Service Bulletin

HFD.GR.	GROEP	NO.
8	85	204

BETR.
Elektrisch verwarmde voor-
stoelen

Nieuwe stoelverwarmingselementen

8500016A

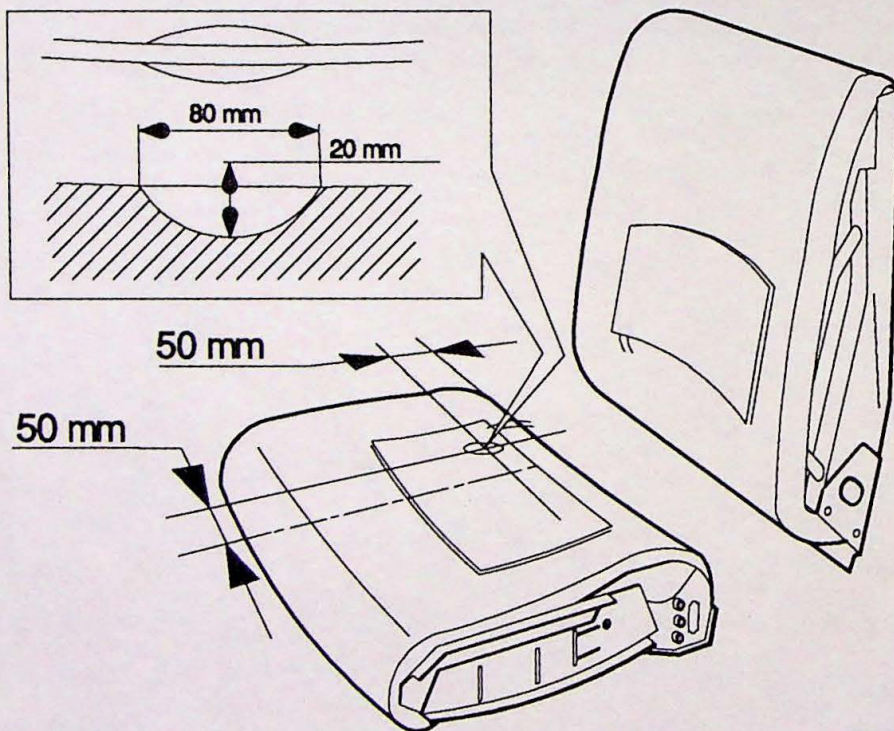
Stoelzittingen bij auto's van modeljaar 1991 en ouder wijzigen

In de productie worden nieuwe stoelzittingen met uitsparingen in het schuimplastic voor de thermostaat gebruikt.

Auto's van modeljaar 1991 en ouder hebben geen uitsparingen voor de thermostaat in de stoelzitting, zodat voor het nieuwe type thermostaat een uitsparing in het schuimplastic aangebracht moet worden. Gebruik b.v. een scheermes om in het schuimplastic de uitsparing uit te snijden.

Hieronder zijn de maten en de vorm van de uitsparing afgebeeld:
